Miljøministeriet
Miljøstyrelsen

Tilsynsrapport til offentliggørelse

Tilsynsrapport

Virksomhedens navn	Fredtofte Losseplads
Virksomhedens adresse	Fredtoftevej 7, 2980 Kokkedal
CVR-nummer	29188335
Virksomhedstype	5.4 Deponeringsanlæg >10 t/dag eller kap. >25.000 t
Tidspunkt for tilsynet	Den 16. september 2026
Baggrunden for tilsynet	Basis tilsyn, Kampagnetilsyn
Varsling af tilsynet	Tilsynet er varslet den 26. august 2026
Deltagere fra virksomheden	Afbud fra Lennart Staarup, Fredensborg Kommune
Øvrige deltagere	
Tilsynet udført af	Lone Nielsen og Martin Poulsen
Tilsynet omfattede	Formålet med tilsynet er • Opfølgning på status for måling af drænvand der afledes til Donse å. • PFAS analyser 2026 (ingen analyser i 2025) • Udpumpning af perkolat i 2025
Materiale udleveret

2) Udsivning af okker(?) til Donse år (nordvendt brink i det sydvestlige hjørne af Fredtofte deponi)

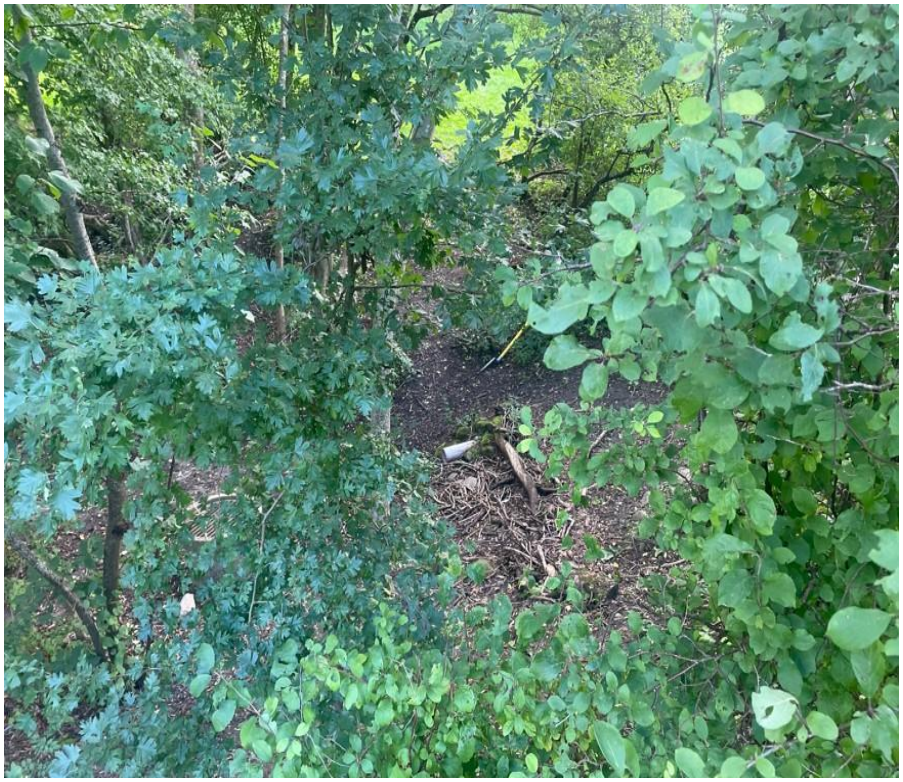
Af foto 2) ses udsivning af rød okker/perkolat eller lignende i brinken til Donse å. Miljøstyrelsen har ved tidligere tilsyn opfordret kommunen til at overveje, at undersøge om okkerfarvningen kan skyldes, at der sker en forurening af vandet med ud sivende perkolat fra siden af lossepladsen, hvilket kan ske som følge af kompakte lag i deponiet.

Da udsivningen kan have sammenhæng med manglende kontrol og vedligeholdelse af dræn og rørledninger, vil Miljøstyrelsen vende tilbage i sagen.

3) Udledning fra Drænbrønd Øst til Donse å.

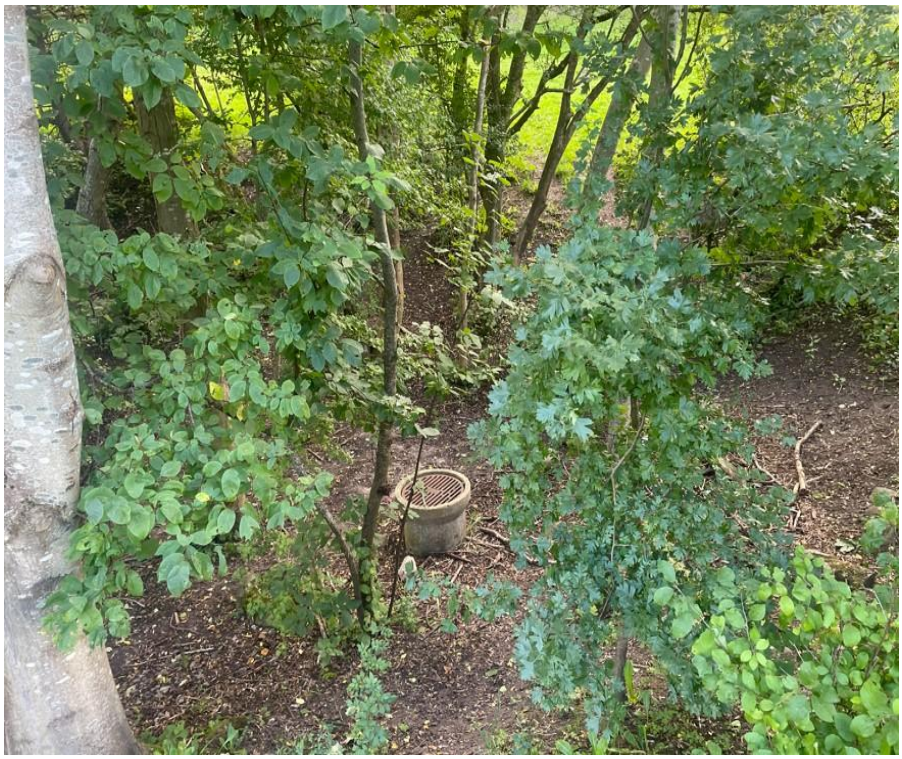
Af Miljøstyrelsens påbud af 14. maj 2019 vilkår 20 fremgår det, at der årligt skal foretages en opgørelse af den mængde drænvand, der afledes til Donse å.

I årsrapport 2025 for Fredtofte Losseplads, oplyser Fredensborg Kommune, at det siden 2021 er forsøgt at måle flowet af udledning af drænvand til Donse å. I 2023 måtte kommunen konkludere, at det installerede system til måling af flow til Donse å fra Dræn øst ikke virkede optimalt.

Kommunen har undersøgt alternative metoder til flowmåling, men oplyser, at kun en bekostelig ombygning af brønden inden udløb, ser ud til at være en løsning.

Kommunen har siden 2024 haft fokus på, at forsøge at undersøge det vand der udledes til åen, og har derfor truffet aftale med et analyselaboratorie om at udtage en prøve en dag ved kraftig nedbør og udløb til åen. Det oplyses i årsrapporten, at det ikke har været muligt trods forsøg i 2024 og 2025.

Vilkår om overvågning af udledt mængde og indhold, vilkår 20 og 21 i påbud af 14. maj 2029 vil blive indskærpet i forbindelse med behandling af årsrapporten.
